PORT DE CAEN-OUISTREHAM

DOSSIER DE DEMANDE D'AUTORISATION ENVIRONNEMENTALE UNIQUE POUR LE REEMPLACEMENT DU PONT DE COLOMBELLES

Précisions suite au procès-verbal de synthèse de l'enquête
publique du 24 novembre 2023

Figure 1 : Profil en travers type sur le Pont de Colombelles

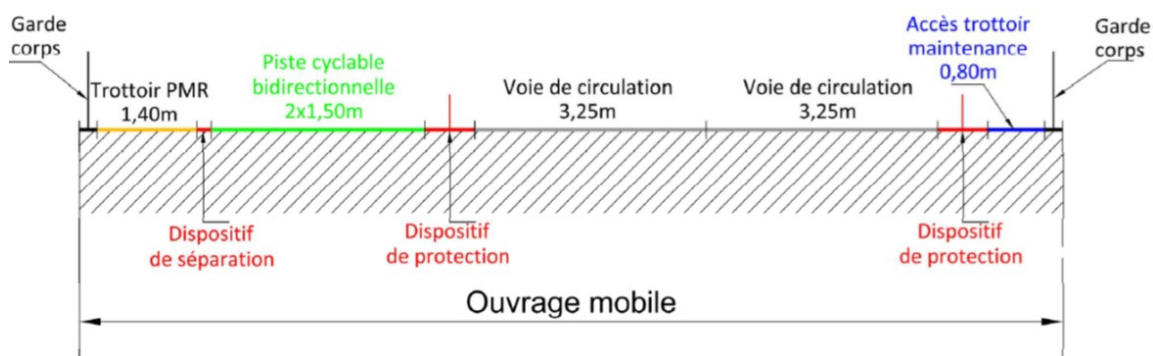
2.1 THÈME LIAISONS DOUCES - CONTRIBUTIONS 1-2-4-7-11-12 ET 17

Pour le thème liaisons douces, les interrogations portent sur la sécurité sur le pont, la connexion aux pistes cyclables vers Hérouville-Saint-Clair et jusqu'à Colombelles et enfin sur la connexion avec la voie verte.

La réflexion lors des études de conception a porté sur la cohabitation modes doux et voie routière sur l'ouvrage apportant un maximum de sécurité pour les usagers de modes doux. Le parti architectural retenu consiste à séparer le trafic routier des modes doux. Le profil en travers sur l'ouvrage est décrit dans l'évaluation environnementale au § 2.3.4 et rappelé ci-dessous :

Le profil en travers sur l'ouvrage présentera au minimum :

- Une chaussée bidirectionnelle de 2 voies de 3,25 m de large chacune ;
- Une voie piétonne de largeur 1,40 m côté sud ;
- Une piste cyclable bidirectionnelle de 3 m de large côté sud ;
- Une voie de maintenance de largeur 0,80 m côté nord ;
- Des dispositifs de protection (retenue des véhicules) de part et d'autre des voies afin de garantir la sécurité des usagers piétons et cycles.
